**Avis délibéré de l'Autorité environnementale**  
**sur la réalisation de la ZAC**  
**de l'Entre-Deux Pointe Trois-Quarts à Sarcelles (Val d'Oise)**

**N°Ae: 2012-18**

**Avis établi lors de la séance du 13 juin 2012 - n° d'enregistrement : 008271-01**

**Plan de masse indicatif du projet, site de l'Entre-Deux (ilote F)**

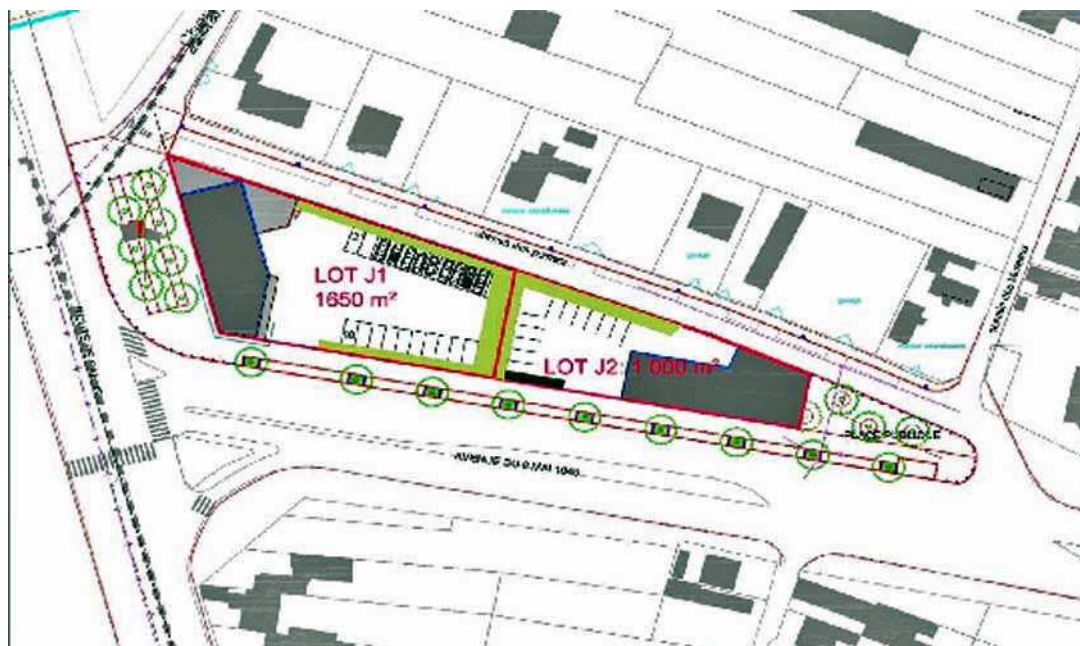
Le maître d'ouvrage a modifié son projet dans le sens d'une réduction de l'exposition des populations. Pourtant, le plan masse indicatif du projet prévoit une implantation de bâtiments sur une zone dont les mesures de rayonnement varient de 0,65  $\mu\text{T}$  à 0,95  $\mu\text{T}$ . Interrogé lors de la visite in situ, le maître d'ouvrage a indiqué aux rapporteurs que le projet d'hôtel envisagé sur cette parcelle devait être abandonné au profit de bâtiments accueillant des activités commerciales ou tertiaires.

*Compte tenu des taux de rayonnement constatés et des incertitudes concernant le risque représenté pour des publics fragiles par les champs magnétiques ayant des valeurs supérieures à 0,40  $\mu\text{T}$ , l'Ae recommande de ne construire aucun bâtiment d'habitation ou de séjour dans une zone où la mesure du rayonnement constaté (valeurs RMS maximales) est supérieure ou égale au seuil de 0,40  $\mu\text{T}$ .*

*les deux principaux tracés en débat de l'Avenue du Parisis*

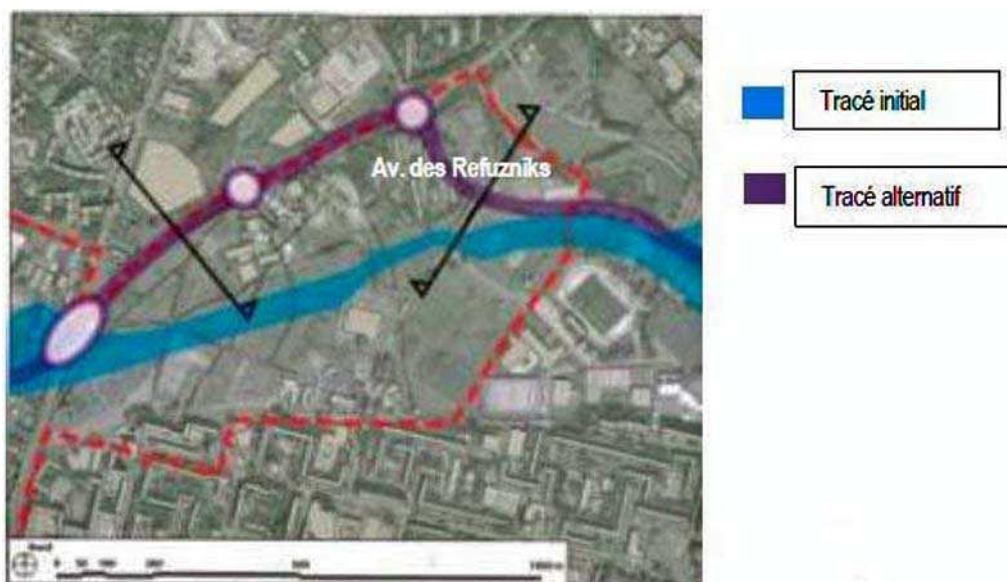
Le projet d'Avenue du Parisis (ex boulevard interurbain du Parisis), porté désormais par le conseil général et inscrit dans le projet de contrat territorial de développement (CDT) prévoit la construction d'un axe majeur pour le département puisqu'il rejoindra à terme l'A15 (depuis Argenteuil à l'ouest du Val d'Oise) jusqu'à l'A104 (à l'est du département au sud de la plate-forme de Roissy). L'importance de ce projet pour la ZAC est insuffisamment rappelée dans le dossier. En effet, la concertation en cours<sup>9</sup> pour la définition de ce projet et qui s'achèvera le 30 novembre 2012 conduit à proposer au public quatre tracés. L'emplacement réservé au PLU et les fuseaux inscrits dans les documents d'urbanisme situent cette artère pour partie sous les lignes à haute tension.

Concernant les abords de la ZAC, le trafic s'écoulant sur quatre voies actuellement se répartirait selon le projet sur huit voies dont deux dédiées au transport en commun en site propre (TCSP). Certaines portions feraient l'objet de construction en infrastructure. Quel que soit le tracé finalement retenu, il contribuera à l'accroissement du trafic<sup>10</sup> dans ou à proximité de la ZAC. Par ailleurs, deux des tracés soumis à la concertation (solutions 1 et 4) assurent un cheminement du TCSP lié à l'Avenue du Parisis par une traversée de la zone de l'Entre-Deux. Ces éléments ne sont pas pris en compte dans le dossier.

***L'Ae recommande d'exposer de manière synthétique les projets du conseil général relatifs à***

***l'Avenue du Parisis et d'évaluer les incidences des différentes options d'aménagement de ce projet (sur l'axe RD 316 ou selon les emprises actuelles au sein de la zone de l'Entre-Deux) sur la population travaillant ou résidant dans la ZAC même à titre temporaire.***
